# Zuidelijke ringweg Groningen

## Optimalisatie Julianaplein

Verkeersveiligheidsaudit fase 1

25 februari 2016  
Definitief rapport  
BE4590

Figuur 2 Fly-overs Julianaplein: Assen-Drachten en Hoogezand-Assen

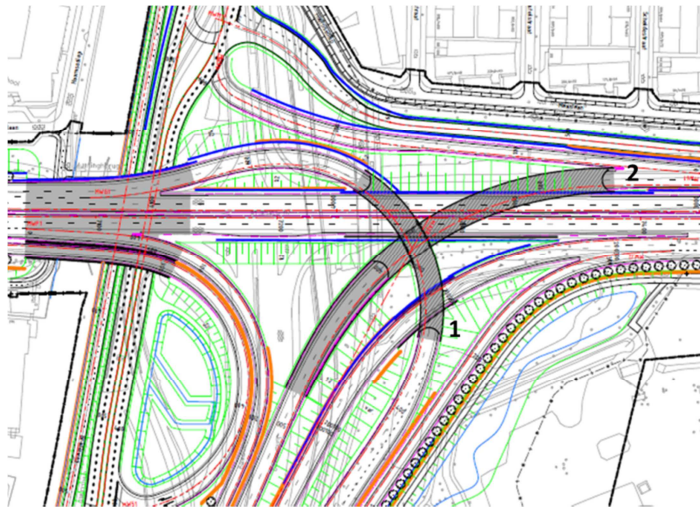
- Onderdoorgang Assen-Drachten (zie Figuur 2, onderdoorgang 1): vanaf ca. 120 vóór de onderdoorgang tot 80 meter na de onderdoorgang. Totale lengte traject: 300 meter.

- Onderdoorgang Hoogezand – Assen (zie Figuur 2, onderdoorgang 2): vanaf ca. 170 meter vóór de onderdoorgang tot 110 meter na de onderdoorgang. Totale lengte traject: 430 meter.
